dotyczy: Wyjaśnienia treści Specyfikacji Warunków Zamówienia (SWZ) i zmiana treści SWZ w postępowaniu o zamówienie publiczne prowadzonym w trybie podstawowym na realizację zadania: Budowa obiektów rekreacji wodnej w Sękowej.

1. Zapytania Wykonawców i wyjaśnienia Zamawiającego

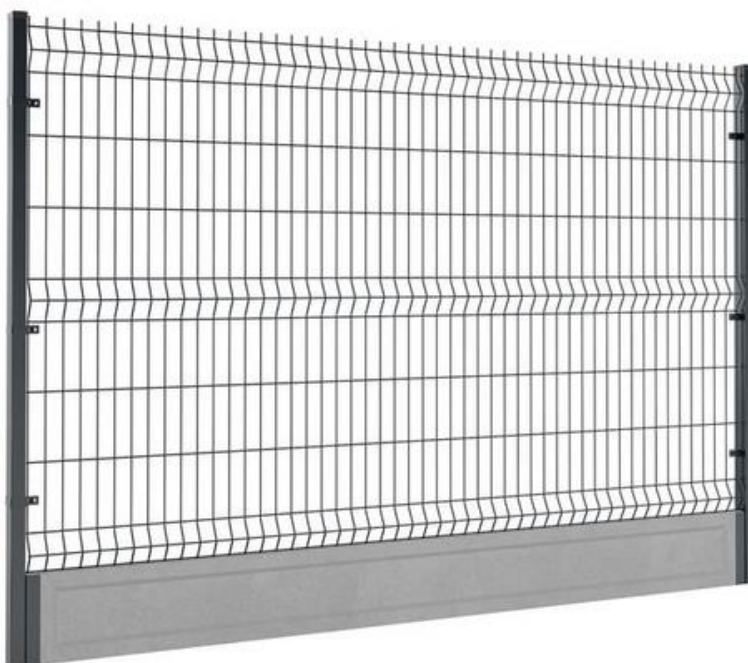
Prosimy o wyjaśnienie czy Projektant przewiduje ogrodzenie terenu kąpieliska tak by wymusić ruch użytkowników przez strefę kas.

Zamawiający wymaga wykonania ogrodzenia terenu tak, aby możliwość wejścia do obiektu była od strony kas i od strony projektowanego basenu krytego. Lokalizację ogrodzenia przedstawiono na uzupełnionym rysunku „Utwardzenia, parkingi, place” – zał. nr 2 do SWZ *Projekt techniczny 6* – **Załącznik nr 9 do niniejszego pisma.**

Wymagania dotyczące wykonania ogrodzenia:

Ogrodzenie należy wykonywać zgodnie z poniższym rysunkiem. Zaleca się zastosowanie ogrodzenia panelowego o parametrach zbliżonych do tych podanych poniżej:

Wymiary Panelu	153x250cm
Średnica drutu	fi 4,0 mm
Ilość przetłoczeń	3V
Oczko	50x200mm
Wysokość Słupka	2,3m
Grubość Ścianki	1,25mm
W zestawie	Obejmy i Daszki
Kolor	Antracyt (RAL 7016)
Podmurówka	250x25x5cm
Łącznik podmurówki	metalowy 25x5cm

1. Bramy i furki w ogrodzeniu nie mogą otwierać się na zewnątrz działki.
2. Furki w ogrodzeniu przy budynkach mieszkalnych wielorodzinnych i budynkach użyteczności publicznej nie mogą utrudniać dostępu do nich osobom niepełnosprawnym poruszającym się na wózkach inwalidzkich

Rys. 39. Ogrodzenie z siatki drucianej – przykład rozpięcia (wymiały w metrach/centymetrach)

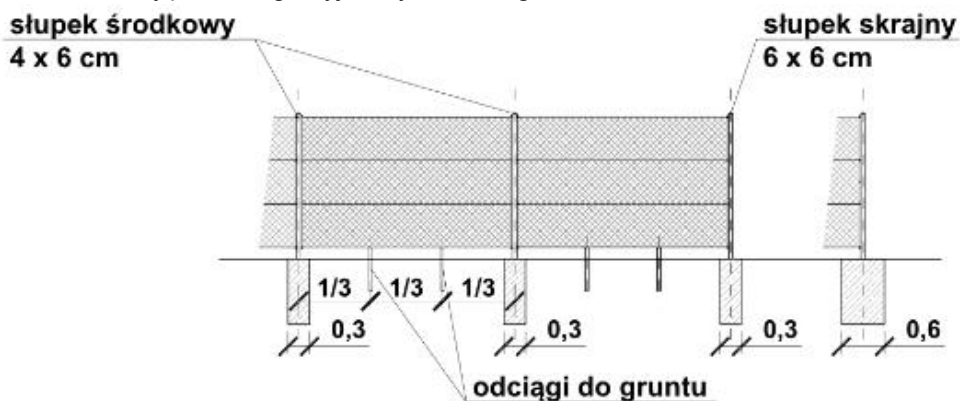
Prosimy o wyjaśnienie czy Projektant przewiduje ogrodzenie niecki basenowej mające na celu skanalizowanie ruchu użytkowników do niecki basenowej przez nogomyjki.

Zamawiający uzupełnia zał. nr 2 do SWZ Projekt techniczny 6 – Rys. „Utwardzenia, parkingi, place”, na którym przedstawiono przebieg wygradzenia stref basenowych, wymuszających korzystanie przez użytkowników obiektu z nogomyjek – **Załącznik nr 9 do niniejszego pisma.**

Ogrodzenie należy wykonywać zgodnie z poniższym rysunkiem.

Poniżej przedstawiono przykładowe rozwiązania ogrodzenia basenowego z siatki, wymuszającego poruszanie się przez nogomyje. Wysokość ogrodzenia ok 1,1m.

Rys. 39. Ogrodzenie z siatki drucianej – przykład rozpięcia (wymiały w metrach/centymetrach)

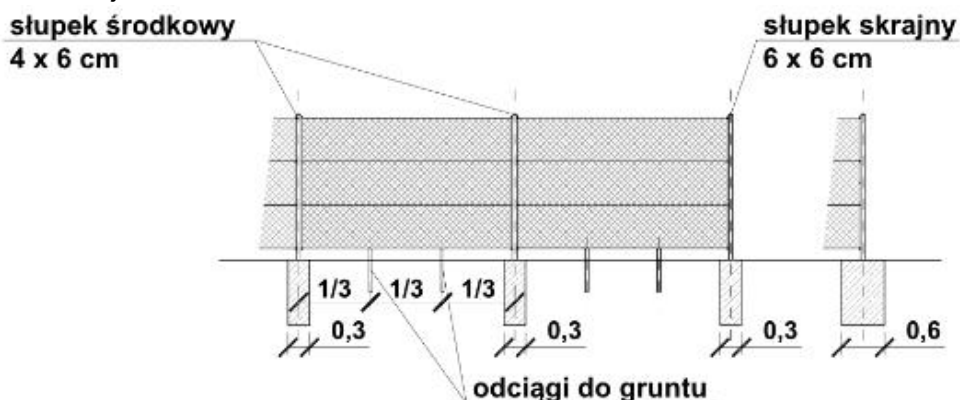
Prosimy o wyjaśnienie czy Projektant przewidział zapewnienie bezpieczeństwa użytkowników obiektu przez ogrodzenie strefy pod zjeżdżalnią.

Zamawiający uzupełnia zał. nr 2 do SWZ Projekt techniczny 6 – Rys. „Utwardzenia, parkingi, place”, na którym przedstawiono przebieg wygradzenia strefy pod zjeżdżalnią – **Załącznik nr 9 do niniejszego pisma.**

Wymagania dotyczące wykonania wygradzenia:

Ogrodzenie należy wykonywać zgodnie z poniższym rysunkiem.

Poniżej przedstawiono przykładowe rozwiązania ogrodzenia strefy pod zjeżdżalnią z siatki. Wysokość ogrodzenia ok 1,1m zaleca się zastosowanie tego samego ogrodzenia co do ogrodzenia strefy basenowej.
